Ministero dell' Ambiente e della Sicurezza Energetica

Commissione Tecnica PNRR - PNIEC

Parere n. 178 del 6/7/2023

Progetto	<p>Progetto per la realizzazione di un impianto agrovoltaico, della potenza di 46,20 MW, denominato “Piana degli Albanesi”, e relative opere di connessione alla RTN, da realizzarsi nel Comune di Piana degli Albanesi (PA), in località Jenkeria</p> <p>ID_VIP: 7773</p>
Proponente	<p>Piana degli Albanesi s.r.l.</p>

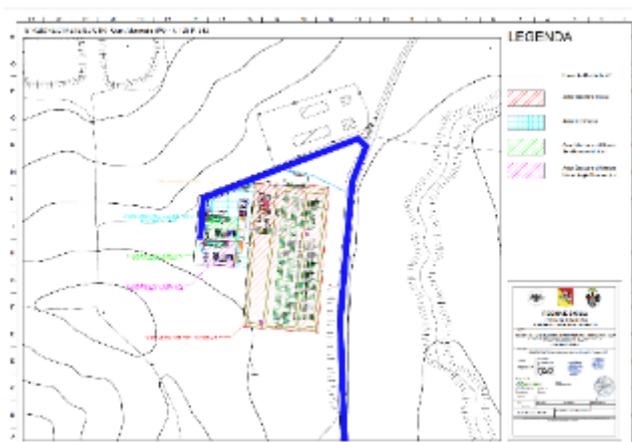
Il collegamento elettrico del parco fotovoltaico con la citata SSE utente avverrà mediante cavidotto MT 30 kV interrato su strade pubbliche, come riportato nella relazione Tecnico Descrittiva (RS06REL0001A0_RELAZIONE_TECNICA_DESCRITTIVA%20) e in alcuni Elaborati di Progetto (RS06EPD0034A0 e RS06EPD0001A0) (Figura 1 A e B). Si fa presente che in altri Elaborati di Progetto (RS06EPD0005A0_PianaDegliAlbanesi_Stazione_Elettrica_Di_Consegna_CTR%20) (Figura 1C) il Proponente riporta il tracciato del cavidotto in AT anziché MT.

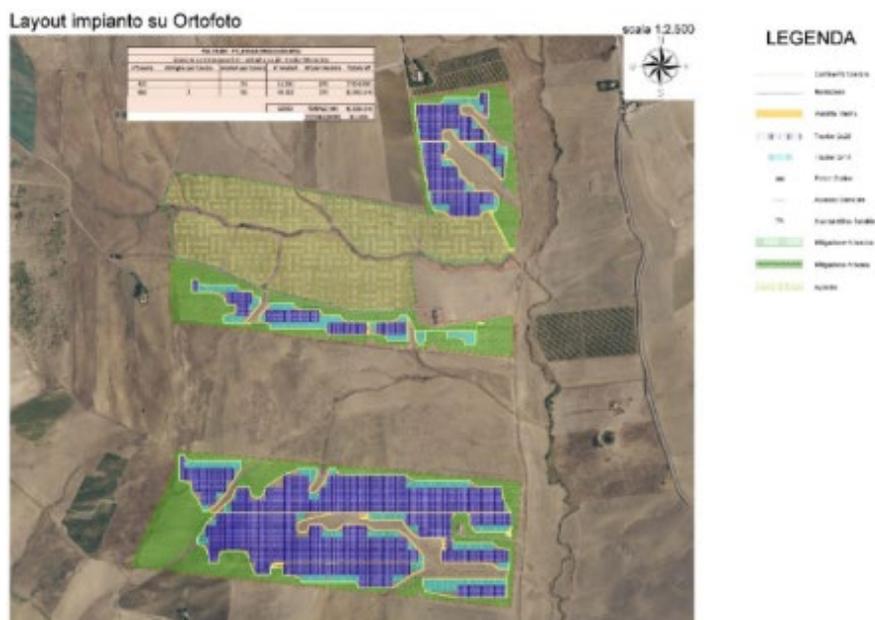
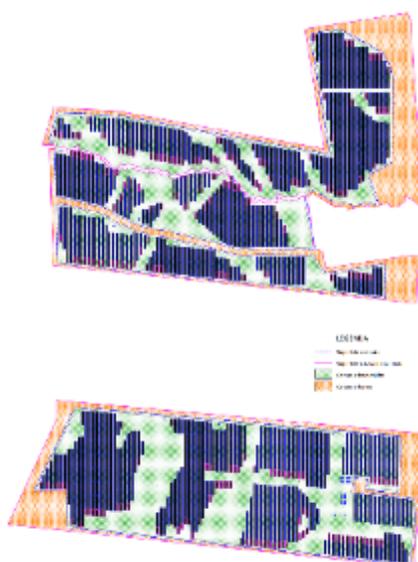
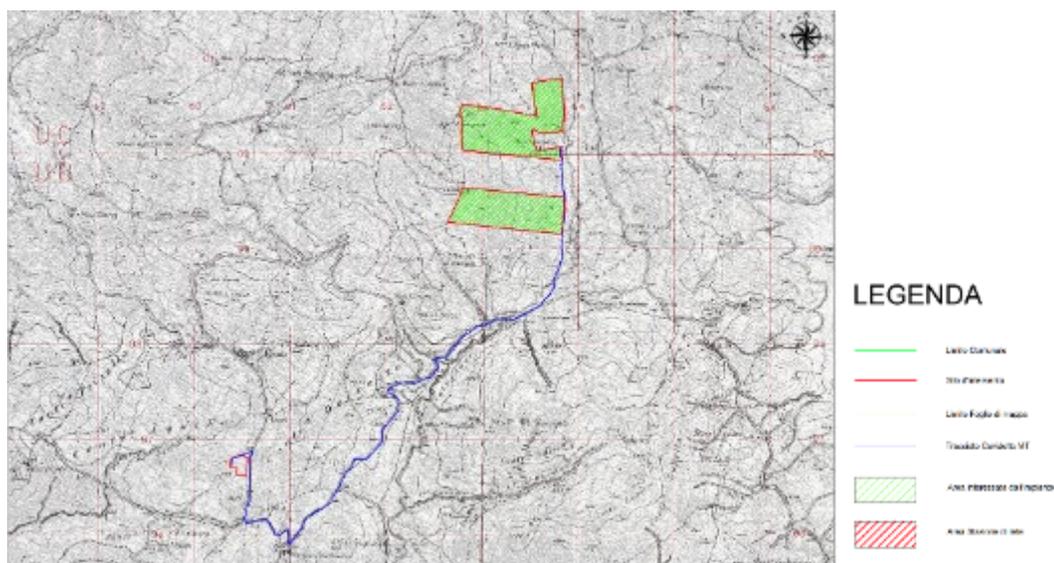
La Commissione ha rilevato molte incongruenze relativamente alle planimetrie del layout di impianto che sono state presentate nel SIA, nelle Relazioni Specialistiche e negli Elaborati di Progetto in riferimento al posizionamento dei pannelli.

Dal momento che il Proponente dichiara, nel SIA e nella Relazione Paesaggistica, di aver stralciato una parte di pannelli nel lotto a nord in quanto ricadono nella fascia di rispetto di 150 m del corso d'acqua Jancheria, la Commissione ritiene valide tutte le planimetrie riportate con layout di impianto come mostrato nella Figura 2A mentre ritiene non aggiornate e quindi non valide le altre planimetrie riportate e corrispondenti al layout mostrato in Figura 2B. Per quanto riguarda il cavidotto, il tracciato è mostrato nella Figura 2C, dove l'impianto risulta però con il layout non valido.

Pertanto, ad esito dell'analisi documentale e delle verifiche effettuate, la Commissione valuta che il progetto sia compatibile fatto salvo il rispetto della Condizione n.1.

Figura 4. Particolare recinzione

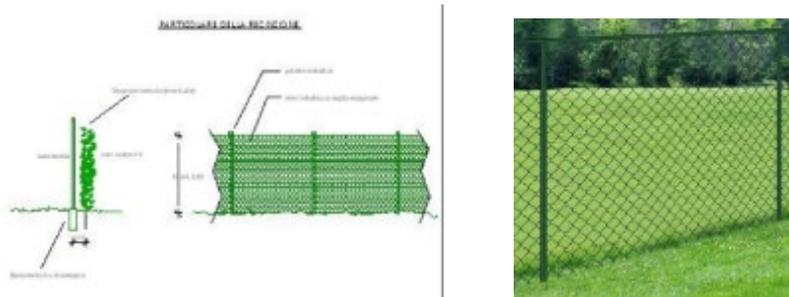
In risposta alla chiarificazione della Commissione in fase di RI di come minimizzare l'impatto sulla flora selvatica, il Proponente specifica, contrariamente a quanto riportato nel SIA e nella Figura 4, che si è scelto di attuare un passaggio faunistico per la fauna locale inserendo un foro di 25x25 cm ogni 100m lungo la recinzione per garantire un minor rischio di intrusione di personale non addetto all'interno del campo. La scelta alternativa di porre la recinzione ad una altezza fissa da terra, lasciando così uno spazio continuo al di sotto di essa, renderebbe meno difficoltoso l'ingresso ad intrusi all'interno del campo. Per garantire comunque una maggiore possibilità di viabilità alla fauna locale si è deciso di ridurre la distanza dei fori lungo la recinzione da 100 metri a 20 metri (Documento_Unitario%20).

Figura 9. Progetti sottoposti a VIA nazionale nell'area (Fonte: elaborazione della Commissione)

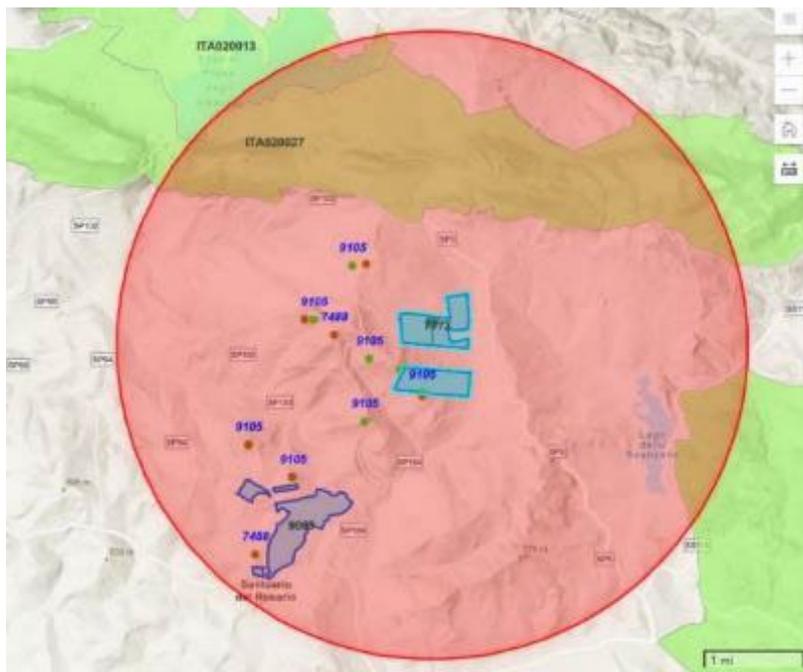
Da una verifica effettuata dalla Commissione sul portale pubblico del MASE "Valutazioni e Autorizzazioni Ambientali" è stato possibile verificare che nell'area insistono altri impianti fotovoltaici di cui il SIA omette ogni menzione.

Come rappresentato in Figura 9, limitrofi all'area dell'impianto insistono due aerogeneratori relativi all'impianto ID 9105 e un aerogeneratore relativo all'impianto ID7488 e i relativi cavidotti. Si fa presente che l'ID 7488, è in corso di comunicazione a enti competenti non avendo ancora ricevuto procedibilità. Differentemente, l'impianto ID9105 è in corso di Istruttoria tecnica CTPNRR-PNIEC e tale impianto presenta due aerogeneratori che andrebbero a ricadere nell'area individuata dalla presente proposta progettuale.

Gli impatti cumulativi non sono pertanto trascurabili con particolare riferimento anche agli impatti della fase di cantiere nel caso altre opere venissero realizzate in contemporanea nell'area in esame.

Pertanto, ad esito dell'analisi documentale e delle verifiche effettuate, la Commissione valuta che a titolo di compensazione per gli impatti sulle componenti biodiversità, suolo e paesaggio, il Proponente dovrà realizzare il restauro ecologico dei bordi del fiume Jenkeria ricostituendo la vegetazione ripariale integrando gli individui isolati con le specie habitat specifiche, appartenenti alle serie della vegetazione autoctona. Inoltre, dovrà prevedere che le operazioni colturali previste nelle aree attigue al corso del fiume non si spingano oltre i 5m dallo stesso e verificare la presenza di rifiuti ed eventualmente segnalarla alle Autorità competenti in modo da provvedere ad operazioni di pulizia anche mettendo a disposizione i mezzi necessari se richiesto, come indicato nella Condizione ambientale n. 2.
